PYTANIA I ODPOWIEDZI STANOWIĄCE UZUPEŁNIENIE OPISU PRZEDMIOTU ZAMÓWIENIA

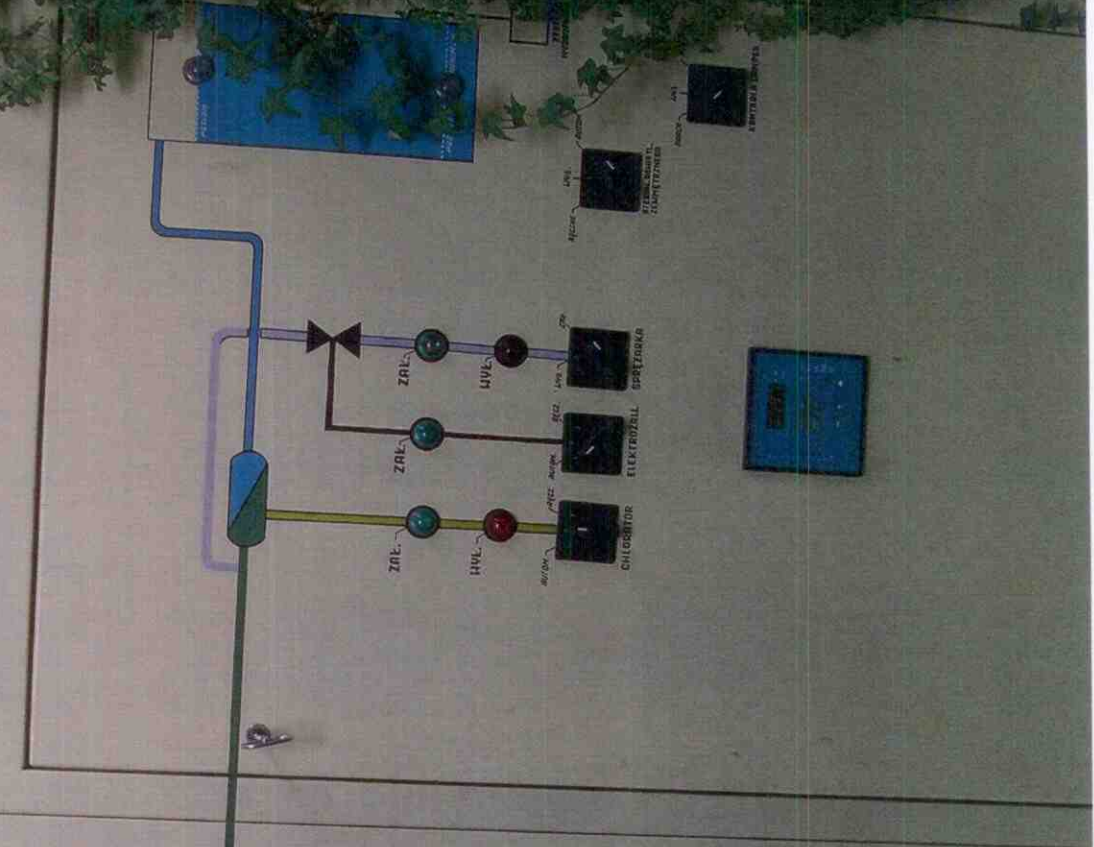
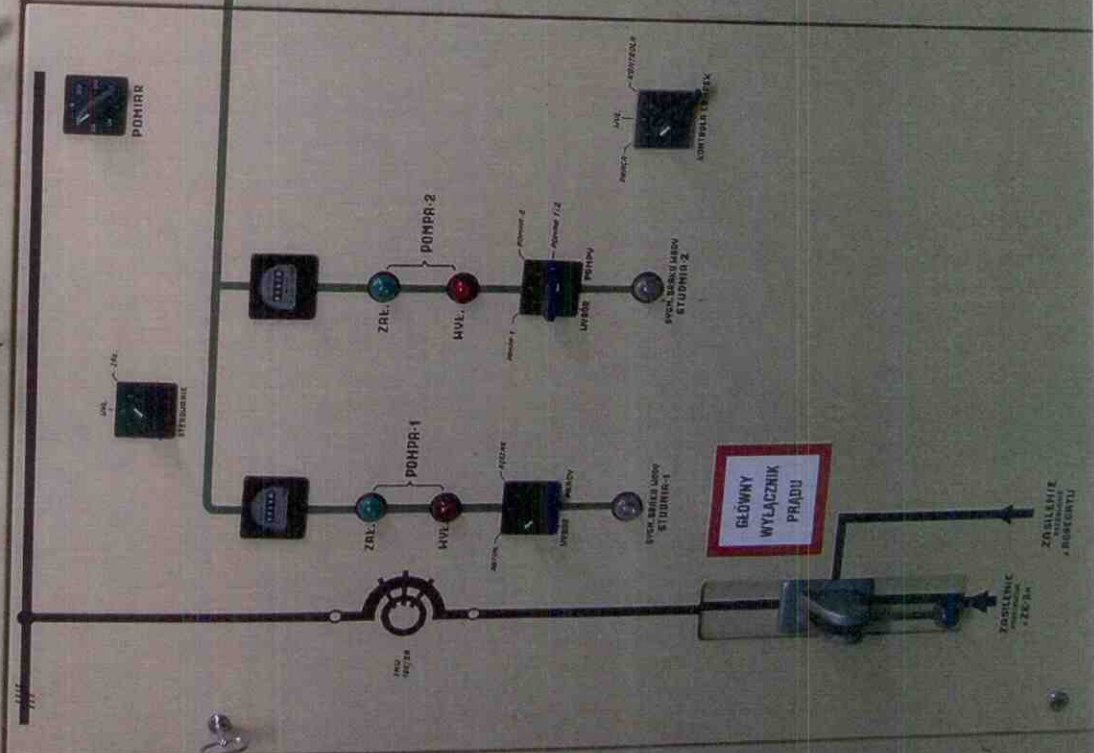
2. „W celu dokładnego sprecyzowania zakresu robót proszę o podanie inwentaryzacji rozdzielni wewnętrznej instalacji elektrycznej (rysunki lub zdjęcia stanu obecnego rozdzielni). Na rysunku „Instalacje elektryczne wewnętrzne” zaznaczono w/w rozdzielnię jako nr 11 Rozdzielnia technologiczna do modernizacji”.

W załączeniu zdjęcia przedstawiające istniejący stan rozdzielni elektrycznej.
